# OPERAÇÃO EDUCAÇÃO

FISCALIZAÇÃO ORDENADA NACIONAL

# **I Fiscalização Ordenada Nacional 2023**

## **TCEMT - CUIABÁ - ESCOLA ESTADUAL PROFESSORA ELIANE DIGIGOV SANTANA**

### **B.1.1) Corrimão e guarda corpos**

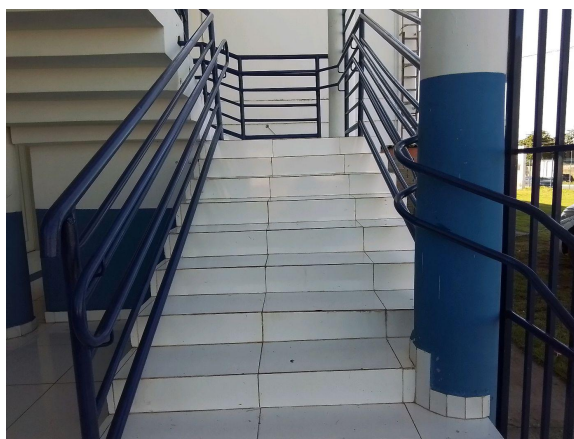
corrimão na rampa

corrimão nas escadas

#### **B.1.4) Rampas de acesso (entre 5% e 8,33%)**

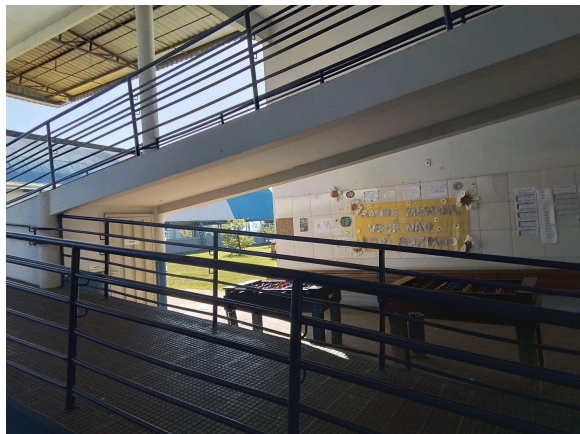
Resposta: **Não**

Comentários: Rampa com 9,69%

rampas

rampa de acesso às salas de aula

#### **B.1.6) Sinalização tátil (piso/paredes)**

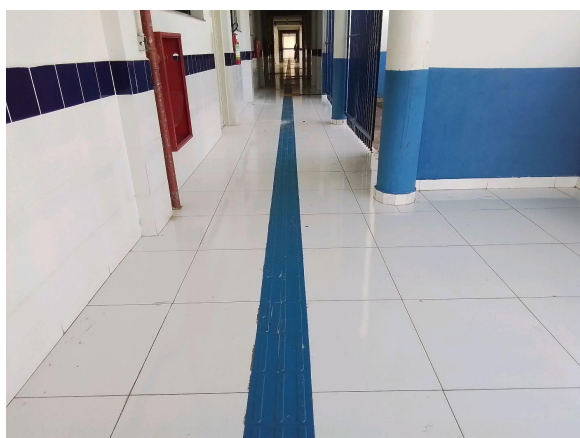
sinalização tátil nos corredores

sinalização tátil

**C.8) Foi identificada portas faltantes/quebradas nos banheiros inspecionados?**

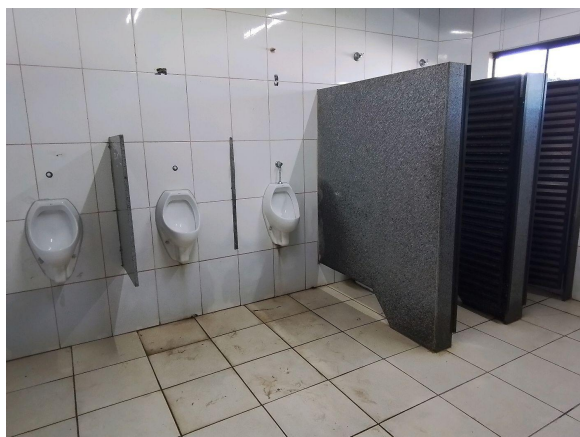
Resposta: **Sim**

mictório sem divisória

**C.12.1) Identificar a inadequação dos banheiros inspecionados:**

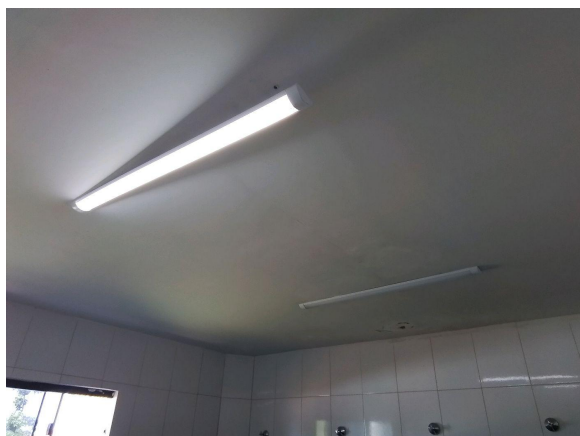
Comentários: Lâmpadas queimada/ banheiro interditado

lâmpada queimada

descarga quebrada

espelhos quebrados

**C.15.1) Identificar a inadequação:**

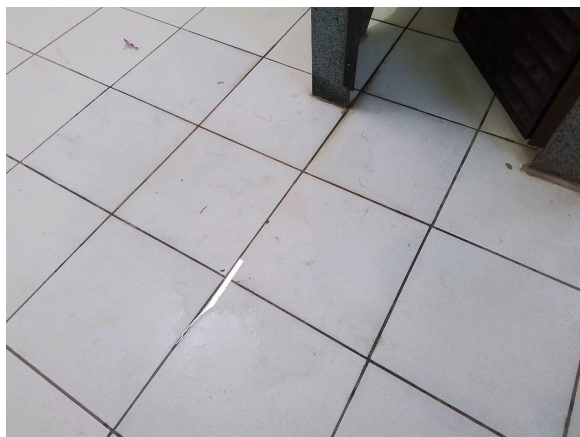
Comentários: Vazamento aparente

vazamento

**C.17.1) Identificar a inadequação nas salas de aula inspecionadas:**

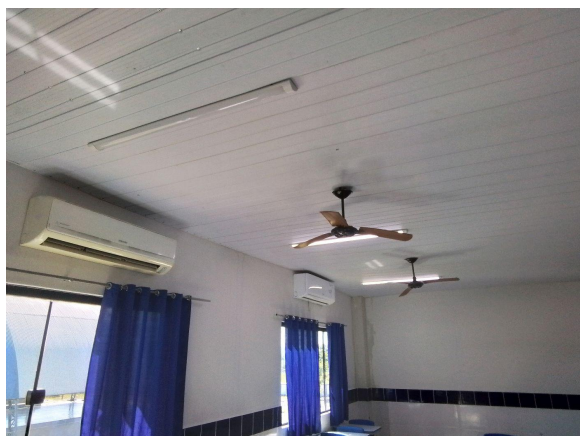
Resposta: **Iluminação inadequada**

iluminação inadequada

**C.18.1) Identificar a inadequação:**

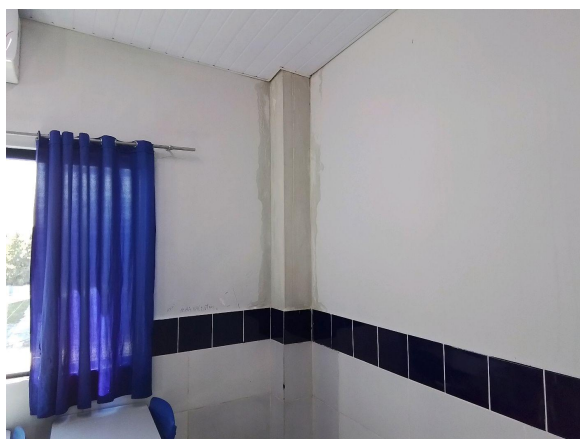
Resposta: **Infiltrações/mofo**  
**Outros**

infiltração

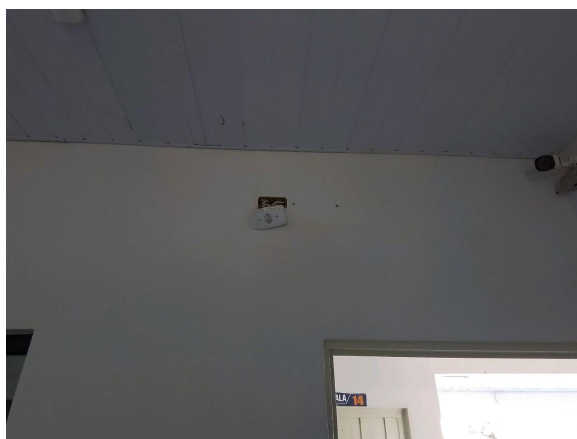
espelho solto

interruptor quebrado

**C.19) Nas coberturas das salas de aula inspecionadas, foram observadas inadequações aparentes?**

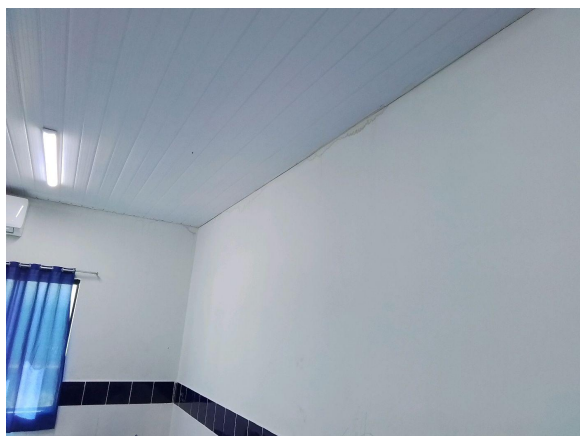
vazamento, fiação aparente e vandalismo

**C.19.1) Identificar a inadequação:**

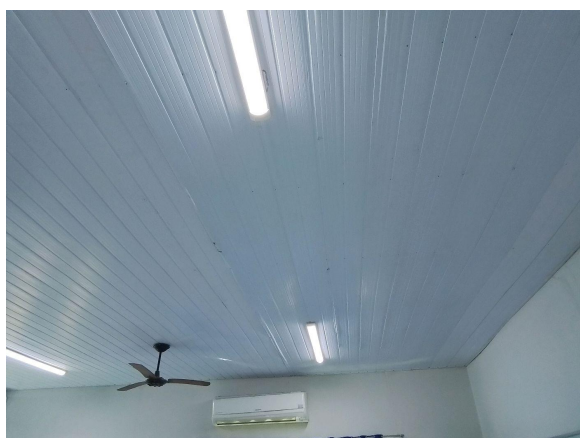
Comentários: Forro com ondulações

vazamento

goteira e mofo

forro ondulado devido goteiras

**C.22.1) Na sala de professor(a), foram observadas inadequações aparentes?**

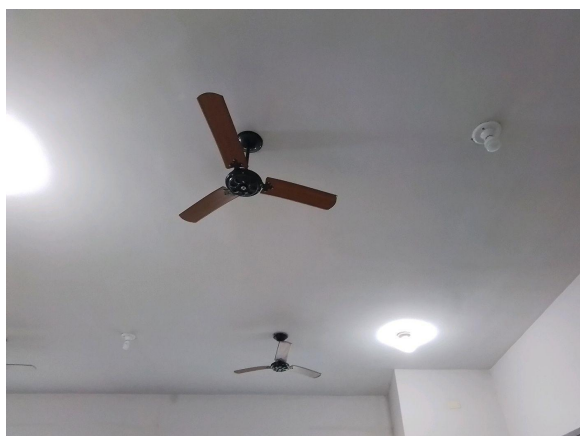
Comentários: Iluminação inadequada

iluminação inadequada

Resposta: **duas lâmpadas queimadas**

lâmpadas queimadas

### H.1) A ESCOLA VISITADA dispõe de biblioteca?

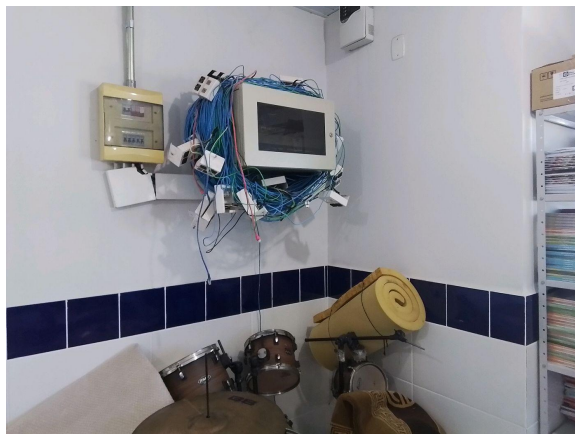
biblioteca sem condições de uso

biblioteca com entulhos

vazamento no teto
